# PvE 5 bruggen Merwedekanaalzone

## Nieuwbouw bruggen Merwedekanaalzone

15 februari 2022  
Kenmerk 2012031338 cb  
Versie 0.4  
Definitief

# 6 Verwerkte opmerkingen op concept PvE

Afbeelding 2; waterstanden van het Merwedekanaal van locaties Oog in Al en Hoograven van de afgelopen 5 jaar.

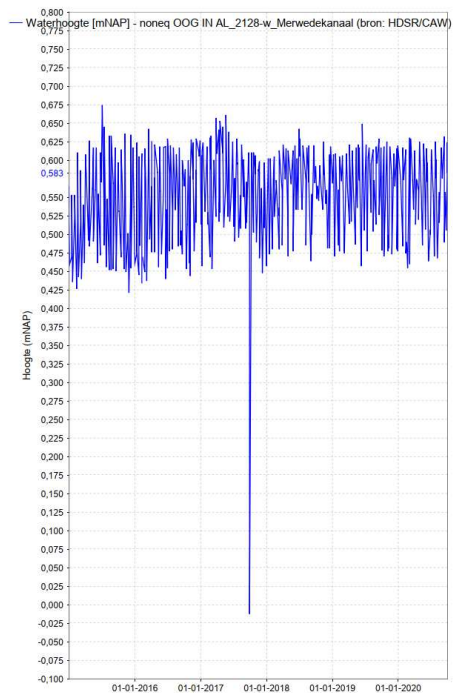
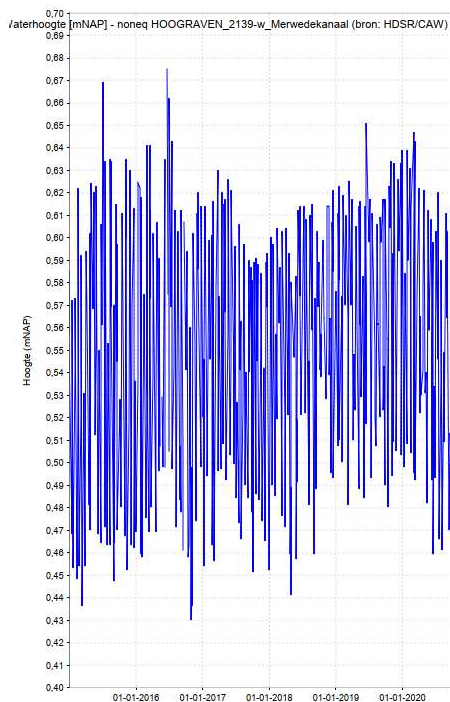
*Opmerking op paragraaf 3.2.3: In plaats van het toevoegen van de waterstand metingen locaties Oog en Al en Hoograven kan beter verwezen worden naar het vigerende peilbesluit van HDSR. Dat is maatgevend.*

*Opmerking op paragraaf 3.2.3: aangeven vanaf welk peil de minimale doorvaarthoogte is aangegeven.*

Deze opmerking is niet verwerkt. Omdat het Merwedekanaal nog in beheer is bij RWS zijn in het vigerende peilbesluit van HDSR hier geen hoogtes voor opgegeven.

Deze opmerking is verwerkt in het PvE (zie ook opmerkingen Frank Waarsenburg)
